高浜発電所3,4号炉 運転期間延長認可申請 審査会合における指摘／質問事項の回答

2023年9月5日
関西電力株式会社

審査会合における指摘／質問事項の一覧

① 遅延膨張性のアルカリ骨材反応の潜在性について

アルカリ骨材反応の潜在膨張性について

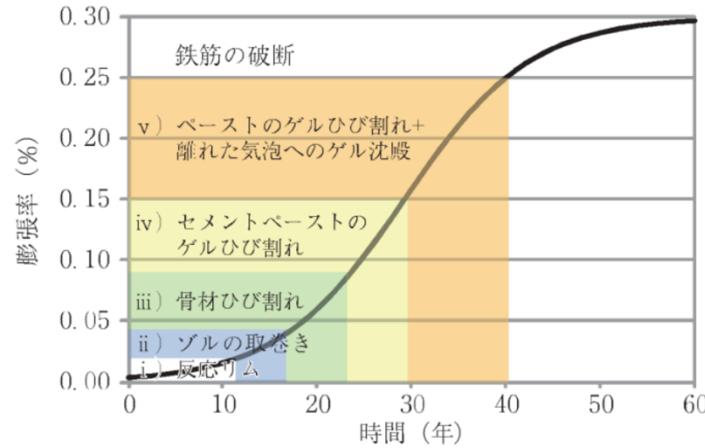
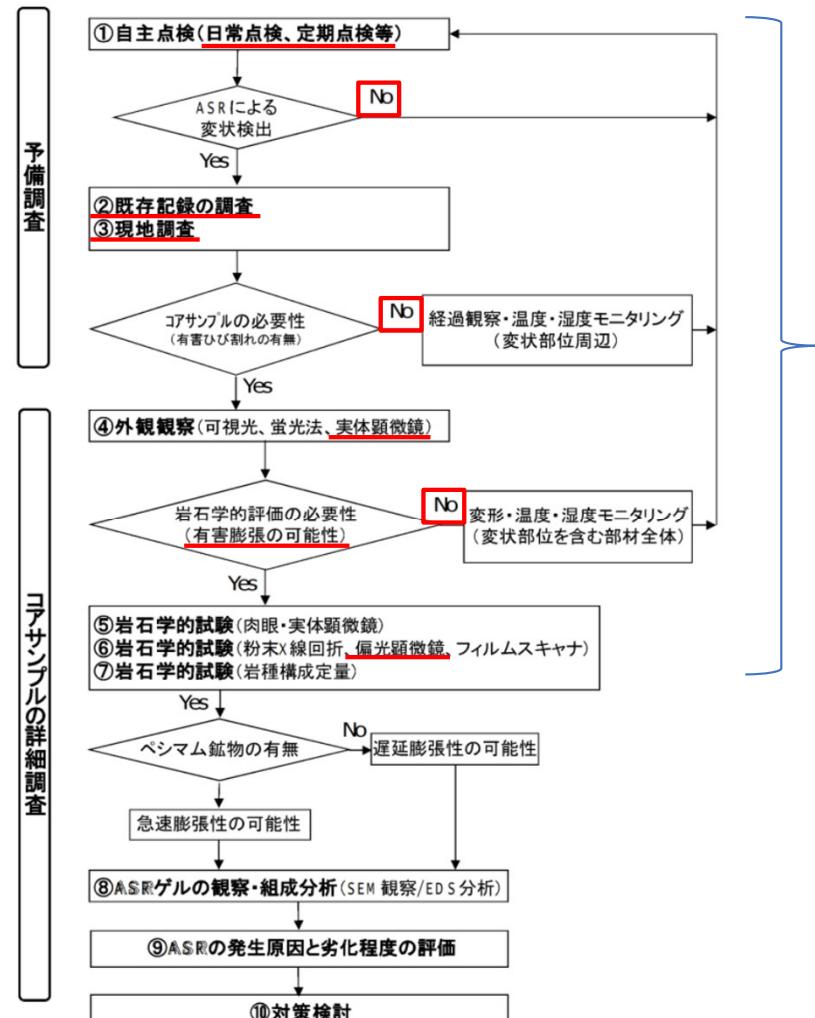
No	指摘／質問事項	回答頁
① (特別点検(コンクリート))	遅延膨張性のアルカリ骨材反応の潜在性について説明すること。	3
② (共通事項)	社内規程に基づいてどのような体制で評価プロセスのチェックを行ったか説明すること。	個別事項説明時に別途説明予定
③ (中性子照射脆化)	第5回監視試験で得られたデータについて、どのように分析して、特異な脆化が生じていないと考えたか説明すること。	個別事項説明時に別途説明予定
④ (照射誘起型応力腐食割れ)	3号炉の第9回定期検査で実施したバッフルフォーマボルトの超音波探傷検査について、具体的な方法、目的、適用規格等について説明すること。	個別事項説明時に別途説明予定

アルカリ骨材反応(以下「ASR」という。)の潜在膨張性は以下の2つがあることが知られており、両者は骨材に含まれる反応性鉱物と大きく関係している※¹。

反応性鉱物として隠微晶質石英、微晶質石英があり、それらの鉱物が反応してコンクリート打設後10年以上経過した後に膨張が生じる※²。

観察部位 (4号炉) : タービン建屋基礎マット

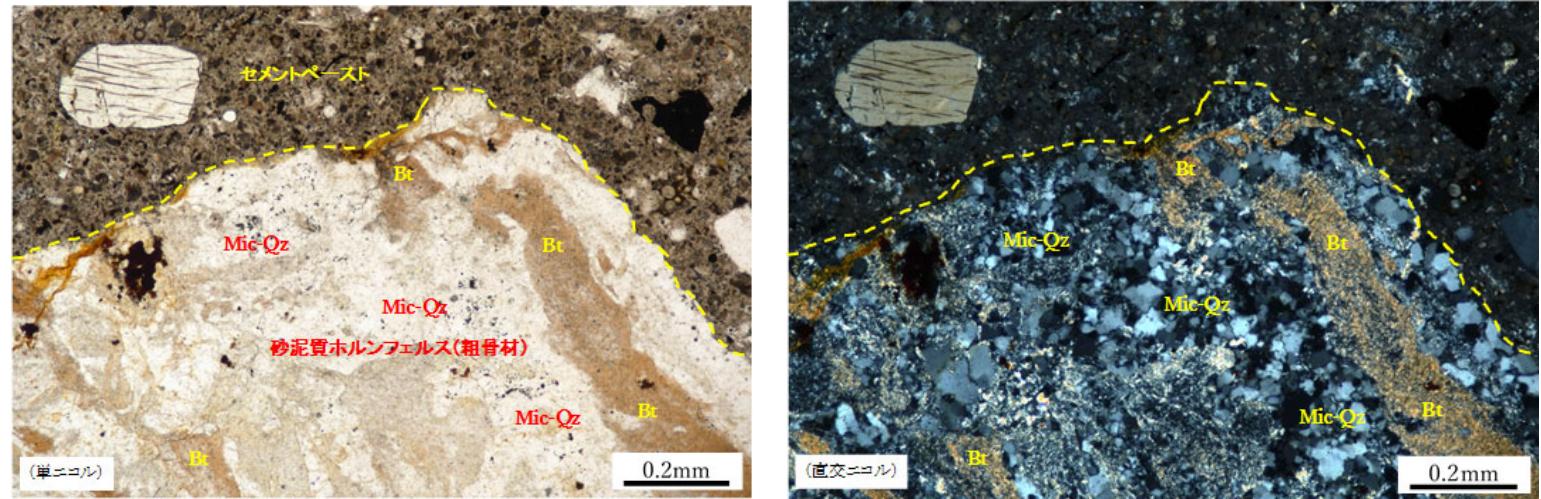
(2) 粗骨材の観察結果 骨材の岩種・鉱物の確認 (2/2)

砂岩・頁岩・珪質頁岩などの堆積岩から主に構成されており、微晶質～隠微晶質石英(遅延膨張性)や緑泥石などが確認される。急速膨張性を有する反応性鉱物は確認されなかった。ASRの現象は認められなかった。

観察部位 (3号炉) : タービン建屋基礎マット

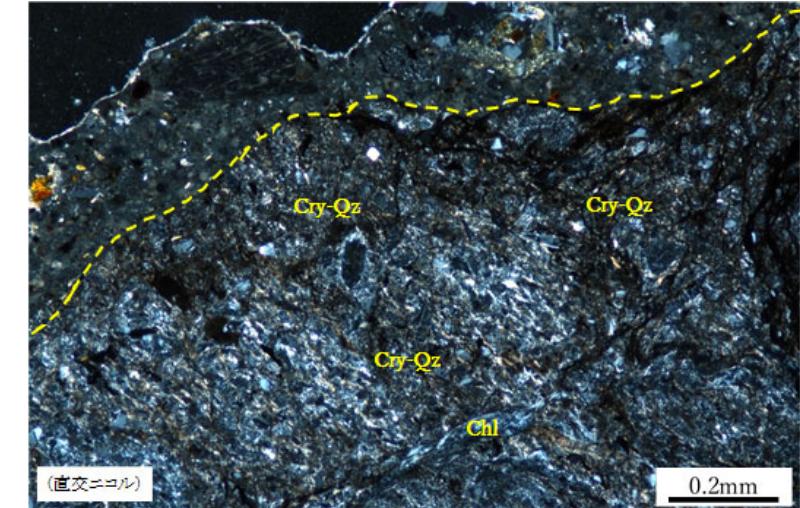
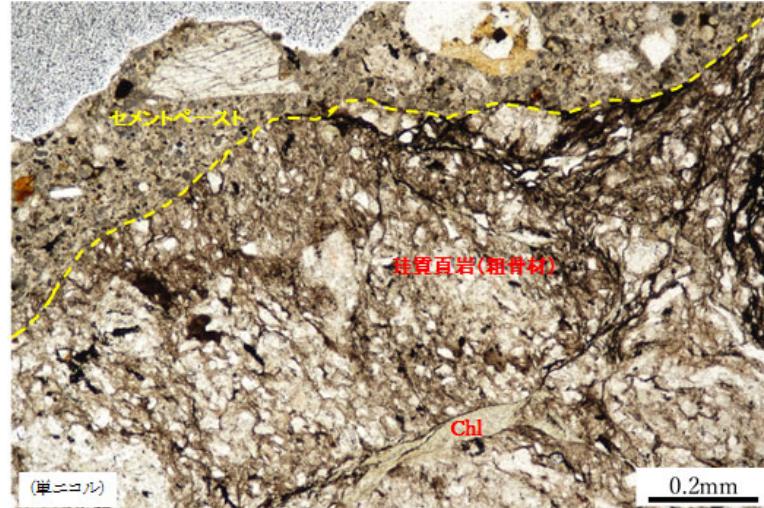
(2) 粗骨材の観察結果 骨材の岩種・鉱物の確認 (1/2)

砂泥質ホルンフェルスは、砂岩や泥岩などの堆積岩が熱変成を受けた岩石である。熱変成の程度は粒子により異なり、原石に近いものから、二次的な鉱物が多く生成しているものまで確認された。微晶質石英(遅延膨張性)や黒雲母などが確認される。急速膨張性を有する反応性鉱物は確認されなかった。ASRの現象は認められなかった。

観察部位（3号炉）：タービン建屋基礎マット

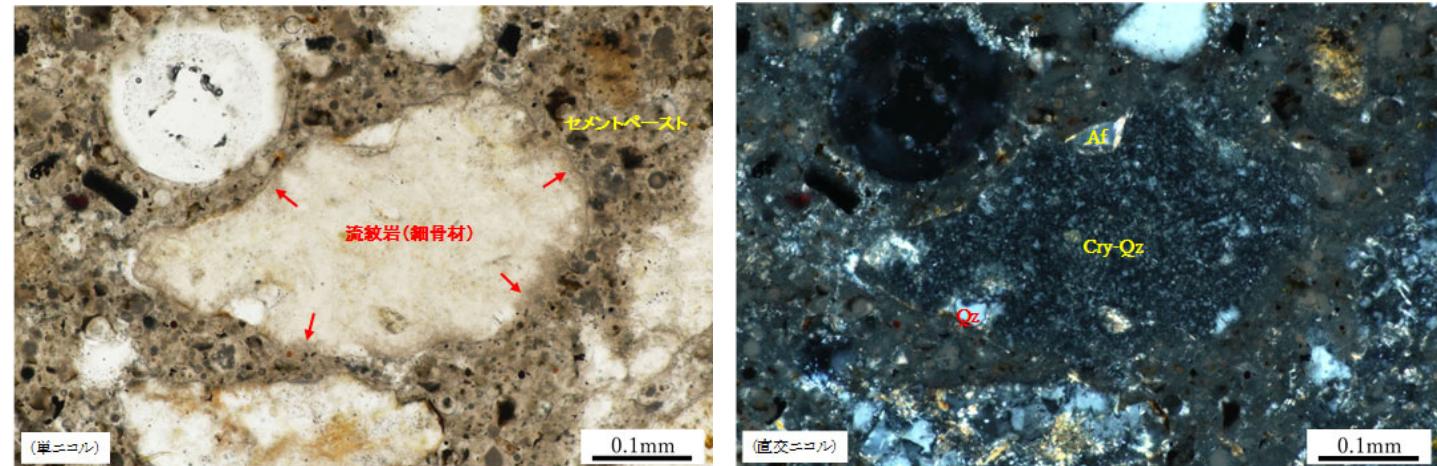
(3) 細骨材の観察結果 骨材の岩種・鉱物の確認

砂泥質ホルンフェルスの岩片や珪質頁岩・チャート、鉱物片(石英・斜長石・輝石など)から構成される砂であった。生物遺骸(貝殻片など)は認められなかった。

ASRは、チャート・流紋岩・安山岩の一部粒子に反応リムの形成が認められる程度であり、軽微もしくはそれ以下(健全)であった。

反応性鉱物は、チャートと流紋岩に微晶質～隠微晶質石英(遅延膨張性)が、安山岩にガラス(遅延～急速膨張性)が認められた。

観察部位（4号炉）：タービン建屋基礎マット

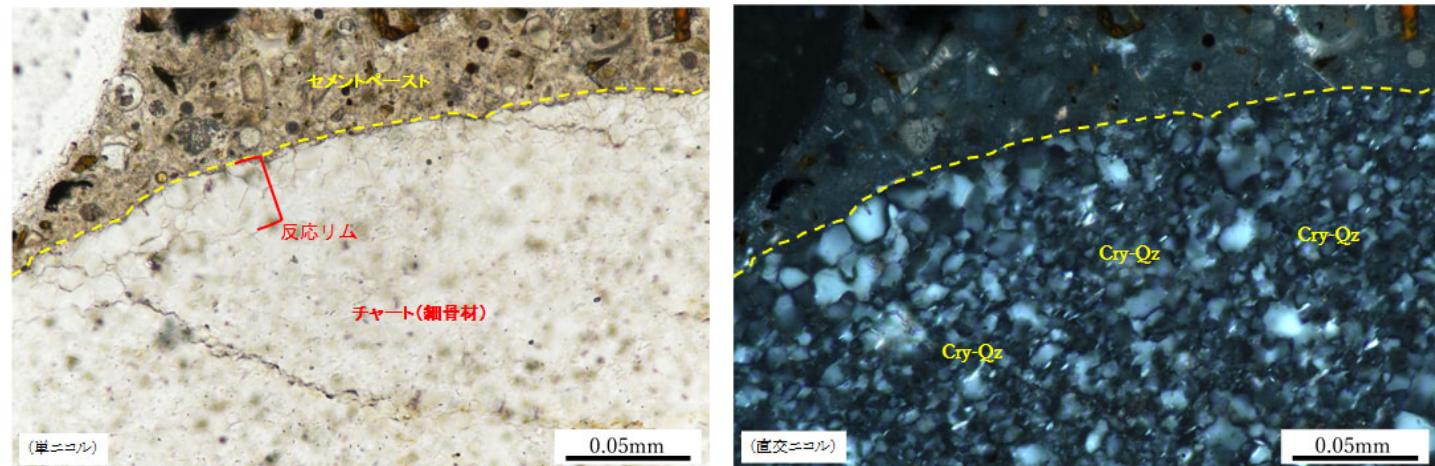
(3) 細骨材の観察結果 骨材の岩種・鉱物の確認

砂岩・頁岩・珪質頁岩の岩片や流紋岩・石英片岩、鉱物片(石英・斜長石・輝石など)から構成される砂であり、生物遺骸(貝殻片など)は認められなかった。

ASRは、珪質頁岩・頁岩・チャート・流紋岩の一部粒子に反応リムの形成が認められる程度であり、軽微もしくはそれ以下(健全)であった。

いずれにも、反応性鉱物として微晶質～隠微晶質石英(遅延膨張性)が認められた。
